# 380-kV-Leitung Wahle - Mecklar

Abschnitt : UW Hardeggen - UW Mecklar, LH-11-3040  
 Teilabschnitt C: UW Hardeggen - Landesgrenze NI/HE

## Lage-/Grunderwerbsplan Sonderlageplan Mast-Nr. C037 - KÜA Hetjershausen (C038)

### Deckblatt

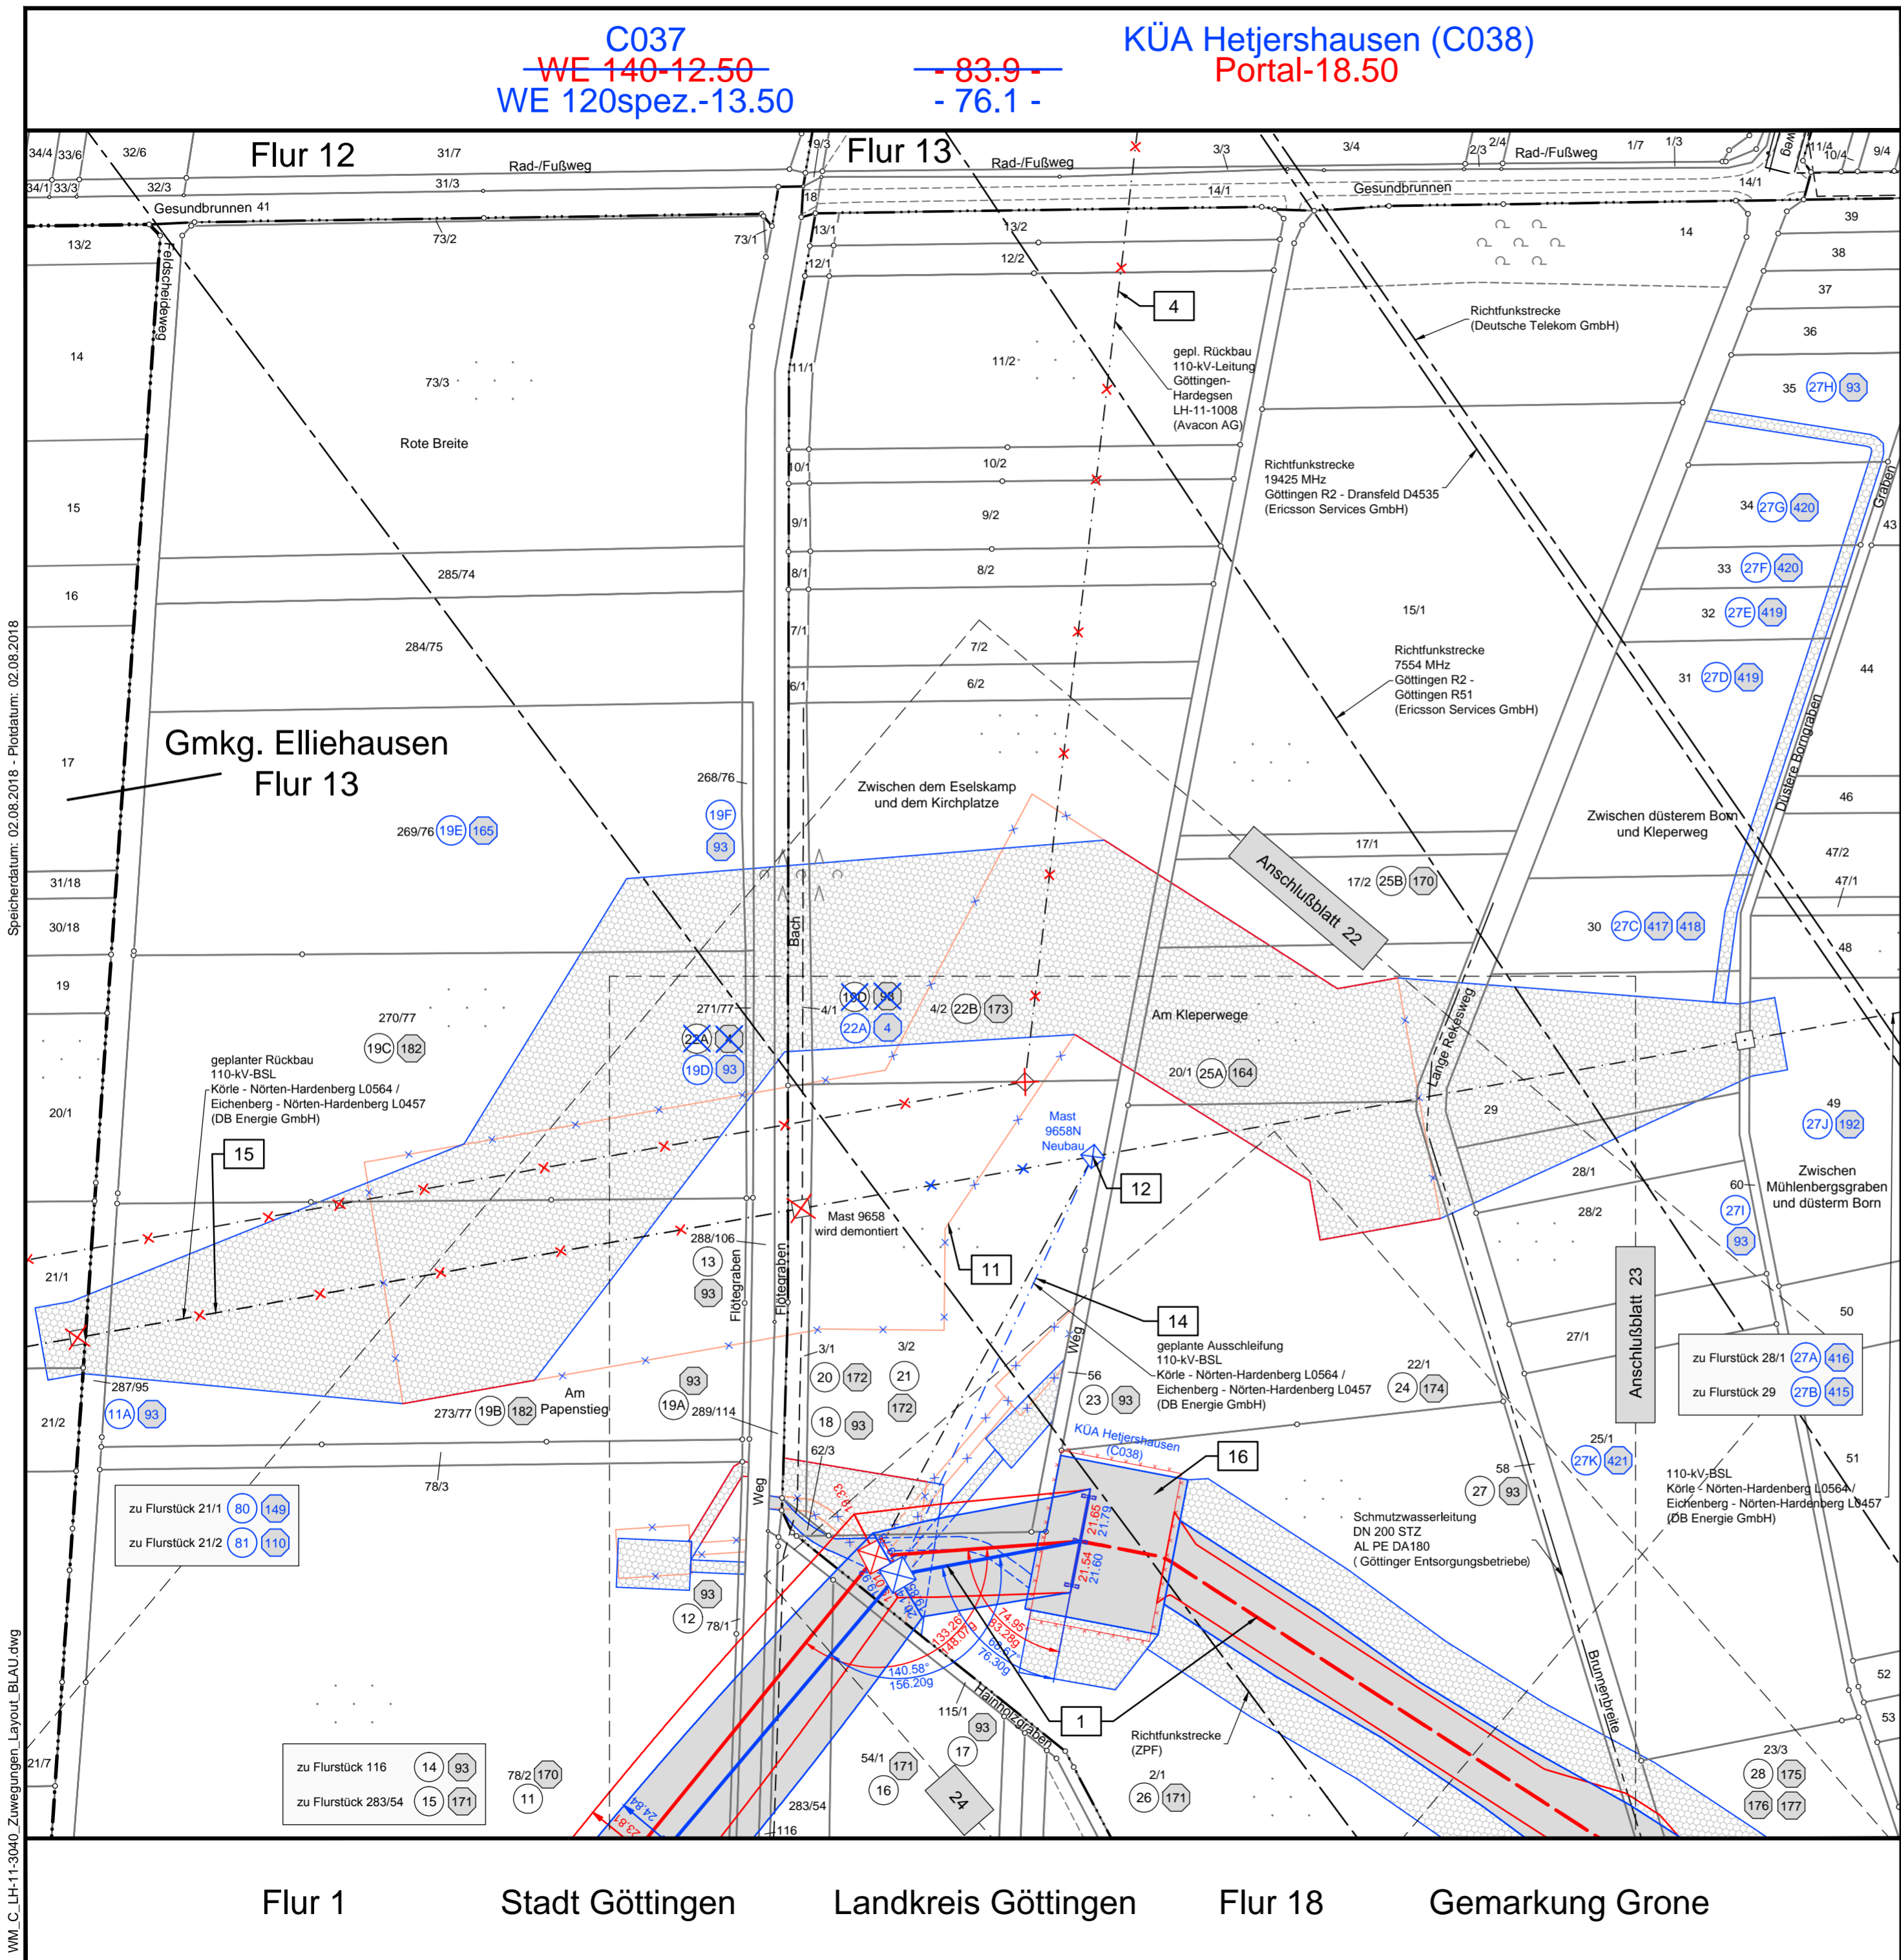
C037  
~~WE 140-12.50~~  
 WE 120spez.-13.50

KÜA Hetjershausen (C038)  
 Portal-18.50  
~~- 83.9 -~~  
~~- 76.1 -~~

A Deckblatt 30.07.18 JG  
 Zust. Änderung Datum Name Blatt: 22A / 63
